Enlèvement des stériles

DREAL Nouvelle-Aquitaine

Commission de suivi des anciens sites uranifères de la Corrèze

7 décembre 2016

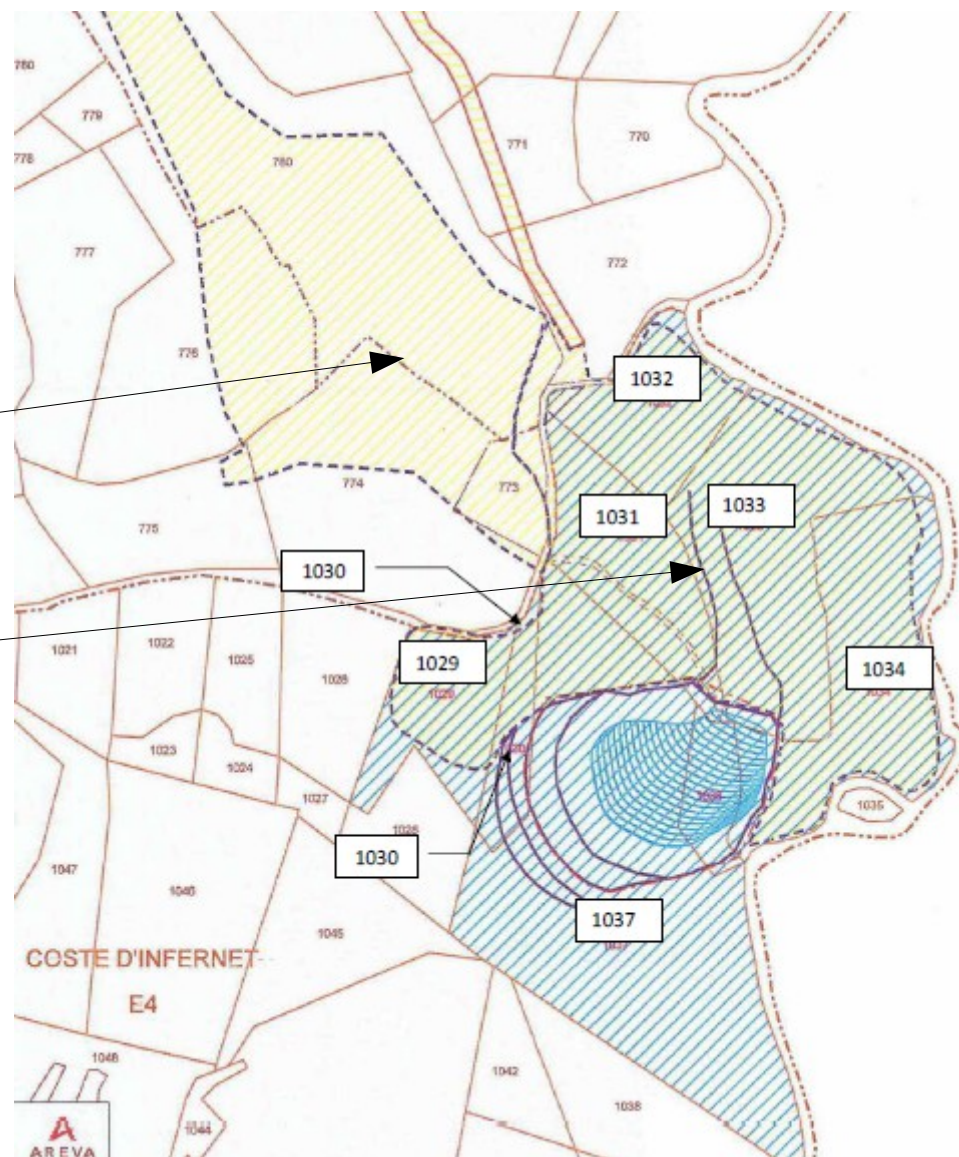
[Longy] Les mesures dans la petite rebière en uranium sont 6 fois supérieure à la norme de qualité environnementale en vigueur.

1/ Il n'existe pas de norme de qualité environnementale sur l'Uranium.

2/ A titre de comparaison, la valeur retenue par l'OMS pour l'eau potable est de 30 µg/L. Le taux d'uranium mesuré dans la petite rebière est inférieur à 1 µg/L et correspond au bruit de fond régional

« Zoom » : site de la Porte

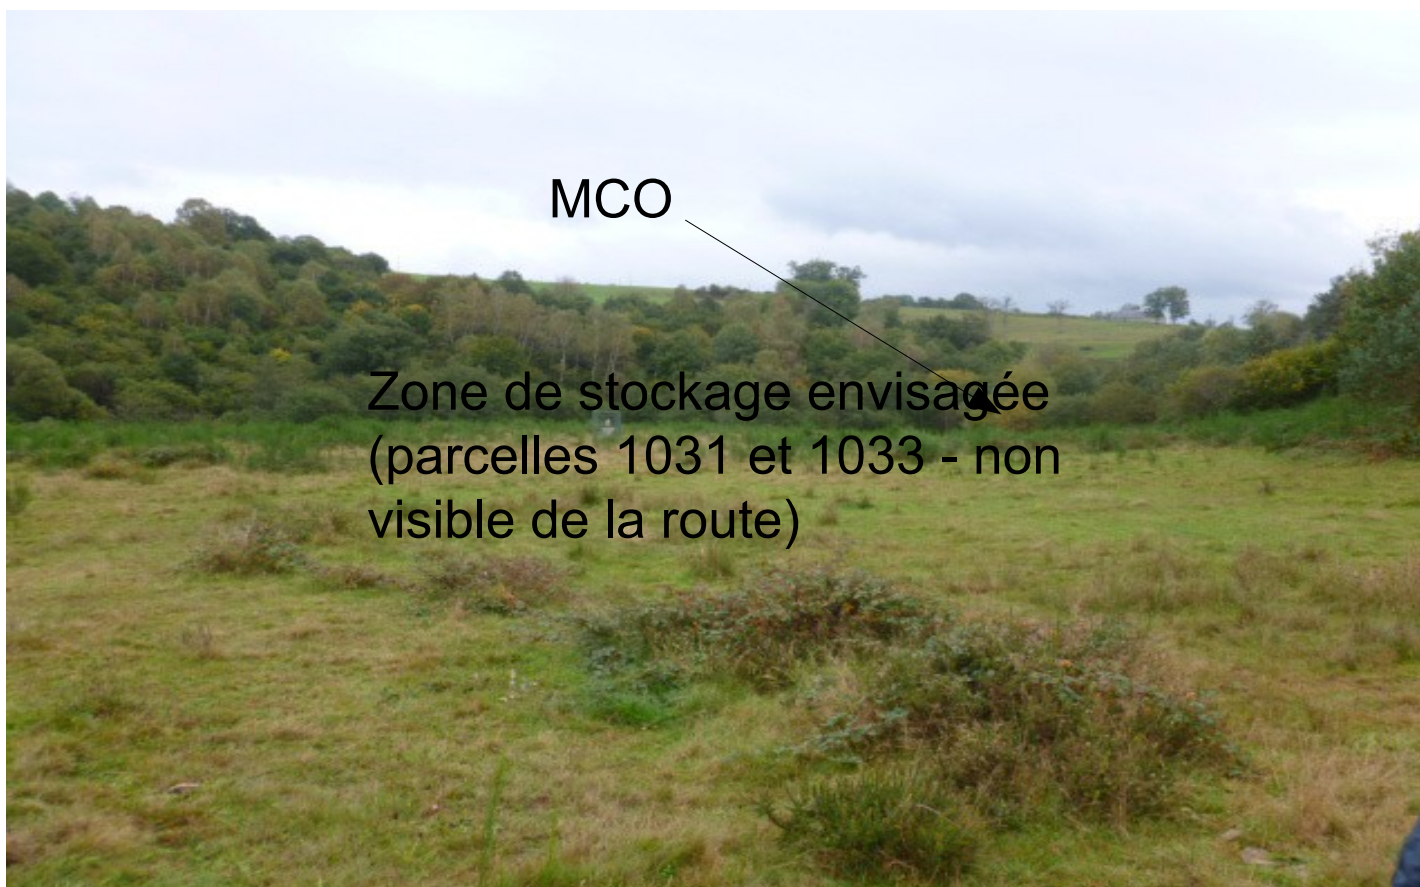
Avez vous une expertise garantissant l'absence d'impact ? Est ce que 30 cm de terre sont suffisants (risque d'érosion...) ?

- Les stériles ne sont pas à l'air libre et la couverture envisagée pour le projet (40 cm de matériaux inertes et terre végétale) correspond à la situation existante sur la verse pour laquelle on observe pas d'érosion vers le cours d'eau ni de « remontées de roches »
